改善箇所説明図

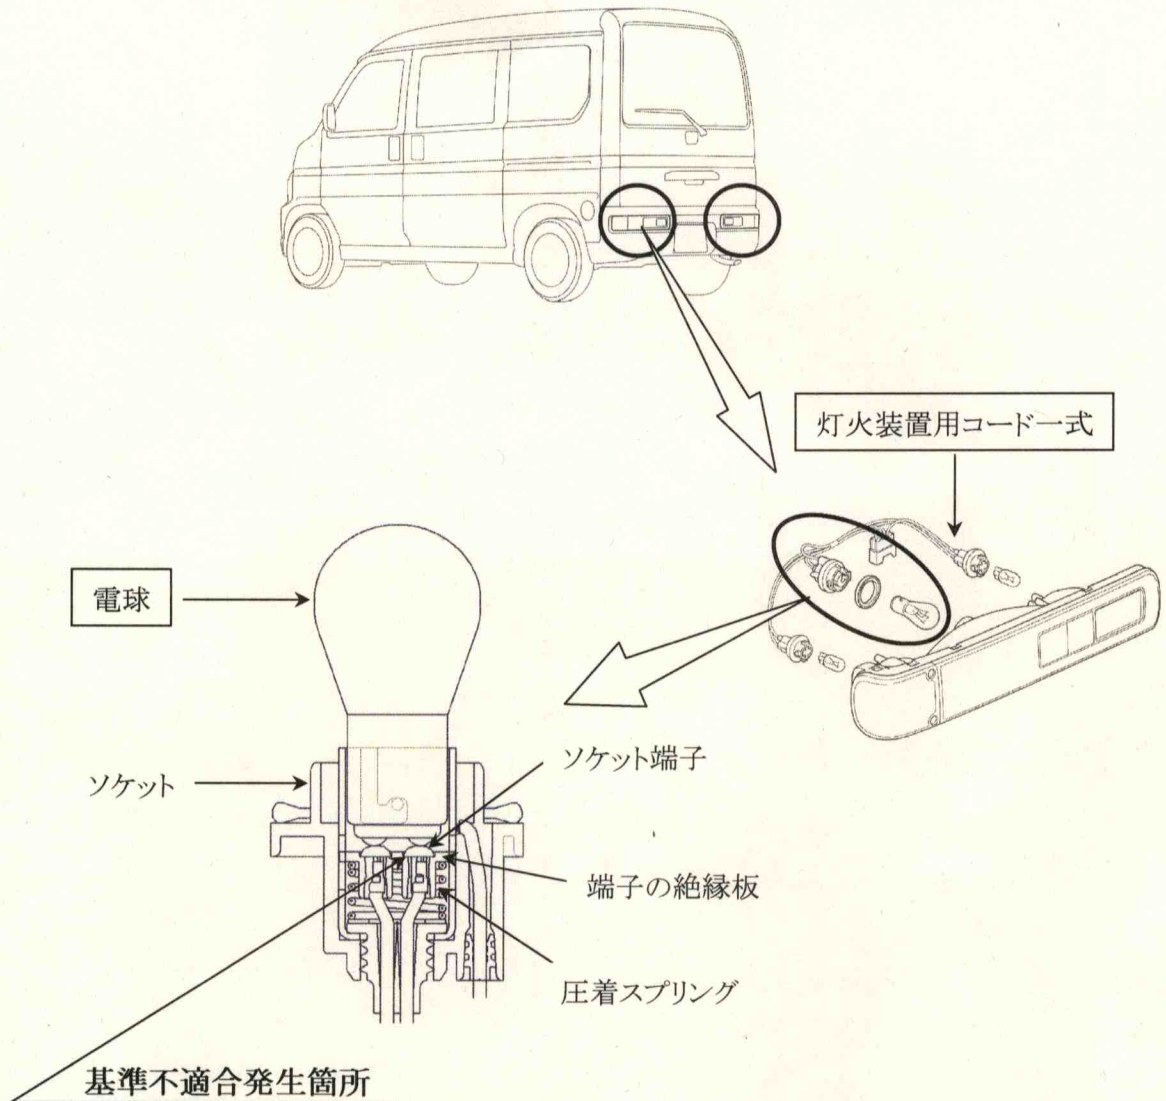
制動灯及び尾灯の電球のソケットへの取付方法が不適切なため、走行時の振動で電球端子とソケット端子が擦れて摩耗粉が生じ、ソケット端子部に堆積して電気抵抗となり発熱し、ソケット端子の絶縁板が溶損するものがある。そのため、ソケット端子と圧着スプリングの間で短絡し、ヒューズが切れ、制動灯と補助制動灯が点灯しなくなるとともに警音器が鳴らなくなるおそれがある。

全車両、後部の灯火装置用コード一式（コネクターからソケットまで）を対策品と交換するとともに、制動灯及び尾灯の電球を新品に交換する。

注： は交換部品を示す。

識別：右フロントドアストライカの下側取付けボルト頭部に黄色ペイントを塗布する。
